MRAe

**Avis délibéré
sur les projets de modifications
n°5 du plan local d'urbanisme de Colombes (92) et
n°19 du plan local d'urbanisme de Gennevilliers (92)**

N°MRAe APPIF-2023-071
du 06/09/2023

Figure 6: Projection acoustique du projet (Annexe 1.1, 26 avril 2023, évaluation environnementale, p.34)

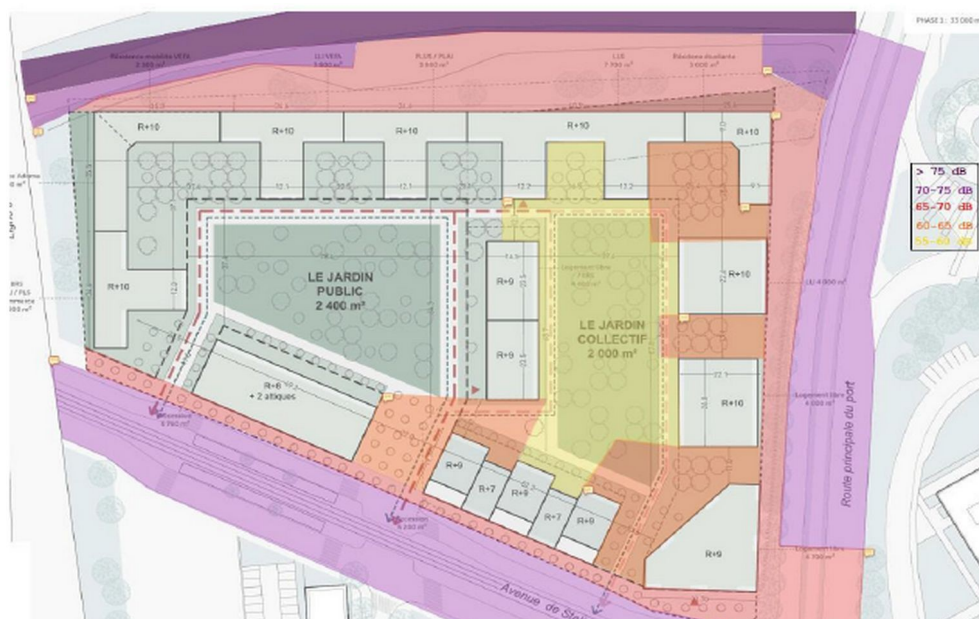
L'évaluation environnementale (p.34) établit une projection acoustique au niveau du projet (annexe 1.1 du 26 avril 2023) et indique, sans préciser la méthodologie employée, que la protection acoustique du cœur d'îlot est assurée par le biais de la réalisation d'un front bâti continu à R+10 côté A86 (« *Aucune façade en cœur d'îlot n'est exposée à un niveau de bruit supérieur à 65 dB (A)* »). La projection à un horizon de 20 ans après la réalisation du projet n'est pas effectuée, ce qui doit être fait pour les infrastructures routières.

Pour l'Autorité environnementale, les niveaux d'exposition projetés aux pollutions sonores restent, en dépit des mesures de réduction envisagées, trop importants et appellent des mesures d'évitement ou de réduction supplémentaires.

(5) L'Autorité environnementale recommandée :

- caractériser précisément par une campagne de mesures à l'échelle du site la situation du site « Fossés-Jean » au regard de son exposition au bruit,
- détailler la méthodologie employée pour la projection acoustique au niveau du projet et la présenter avant projet, après réalisation et à un horizon de vingt ans après la réalisation ;
- définir des mesures d'évitement et de réduction complémentaires pour limiter l'exposition des populations aux nuisances sonores à un niveau inférieur aux valeurs plafonds recommandées par l'OMS en matière de risques sanitaires.

Figure 7: Résultats des mesures in situ en PM_{2,5}, PM₁₀ et NO₂ (extrait volet air et santé, p. 103)

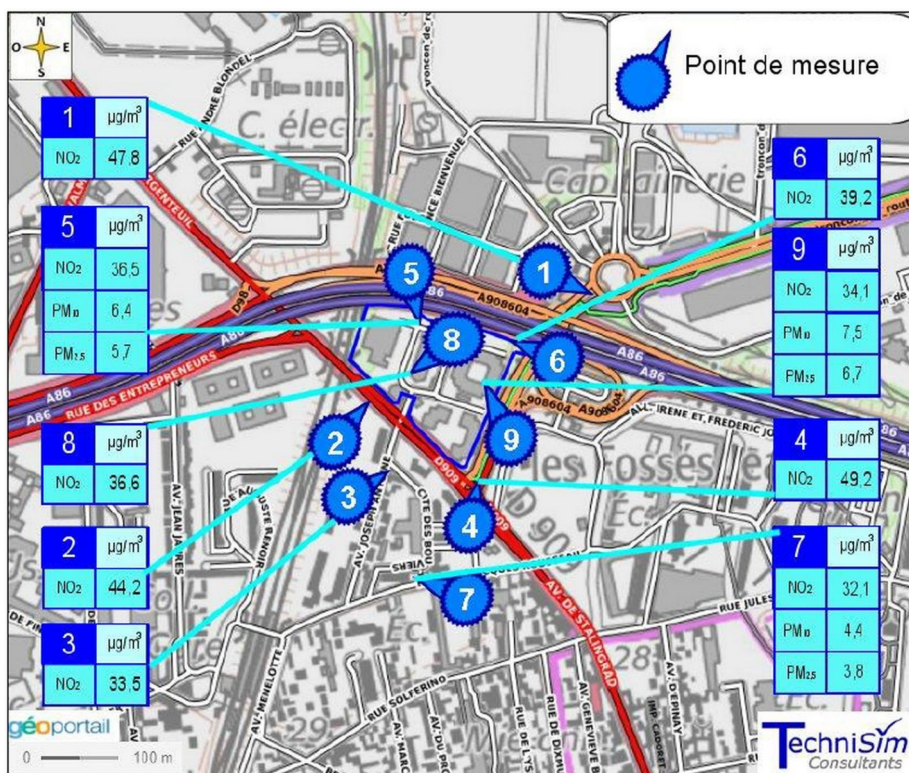
- L'Autorité environnementale observe que, sur la période de mesure de 28 jours :
 - les concentrations moyennes en PM_{2,5} dépassent, pour deux des trois points de mesure (points n°5 et n°9), la valeur de 5 µg/m³ au-delà de laquelle l'OMS considère qu'il existe un risque avéré pour la santé, ces points ayant par ailleurs enregistré, le 23 septembre 2022, un dépassement du seuil de 15 µg/m³ à ne pas dépasser plus de 3 à 4 jours par an, selon l'OMS ;
 - les concentrations moyennes en PM₁₀ ne dépassent pas, quel que soit le point de mesure, la valeur de 15 µg/m³ au-delà de laquelle l'OMS considère qu'il existe un risque avéré pour la santé ;
 - les concentrations moyennes en NO₂ sont particulièrement élevées (entre 32,1 µg/m³ au point n°3 et 49,2 µg/m³ au point n°4) et dépassent largement la valeur de 10 µg/m³ qui constitue la référence de l'OMS ;

Les dépassements des valeurs OMS, notamment en ce qui concerne le dioxyde d'azote (NO₂), sont caractéristiques de l'environnement très routier et donc de la qualité de l'air dégradée du site.

Figure 8: Extrait de la carte des aléas (crue de janvier 1910) du PPRI de la Seine dans les Hauts-de-Seine et localisation du site « Fossés-Jean »

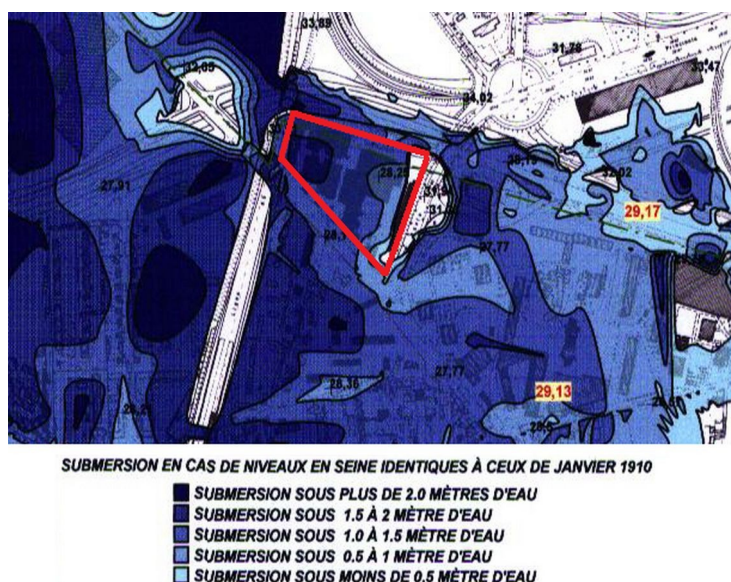
L'évaluation environnementale (p. 23) précise que le site des « Fossés-Jean » est « en zone orange » du plan de prévention des risques d'inondation de la Seine dans les Hauts-de-Seine. Il s'agit de la zone C (zone urbaine dense). Le dossier précise par ailleurs que « la hauteur de submersion du site en cas de crue d'une hauteur d'eau égale à celle de 1910 est comprise entre 1 mètre et plus de 2 mètres. ».

Le dossier ne précise pas les modalités prévues pour évacuer les personnes présentes ou pour permettre leur maintien sur place : implantation de l'ensemble des alimentations électriques en hauteur, niveau des voiries, garantie de l'approvisionnement en eau potable, capacité du réseau d'assainissement à résister à une inondation, collecte des ordures ménagères, etc. Aucune modélisation des différents niveaux d'une crue de la Seine et de sa nappe, notamment d'une crue centennale, ne figure au dossier. La décrue n'est pas non plus modélisée.

cables au secteur des Fossés Jean n'est donc pas analysée au regard du risque d'inondation fluviale ». Outre le respect des dispositions du PPRI, l'Autorité environnementale observe que l'analyse des incidences de l'augmentation de constructibilité sur le site « Fossés-Jean » et donc l'augmentation des enjeux en cas de réalisation d'un risque d'inondation n'est pas fournie dans le dossier et qu'aucune disposition particulière ne vise à améliorer les conditions de transparence hydraulique et de résilience du futur quartier, qu'il s'agisse des conditions d'implantation des constructions en prenant en compte leur vulnérabilité au risque d'inondation ou encore du rôle joué par les espaces verts perméables vis-à-vis des crues. Il n'est pas non plus analysé comment ces nouveaux aménagements sont susceptibles d'augmenter le risque pour les personnes alentour.
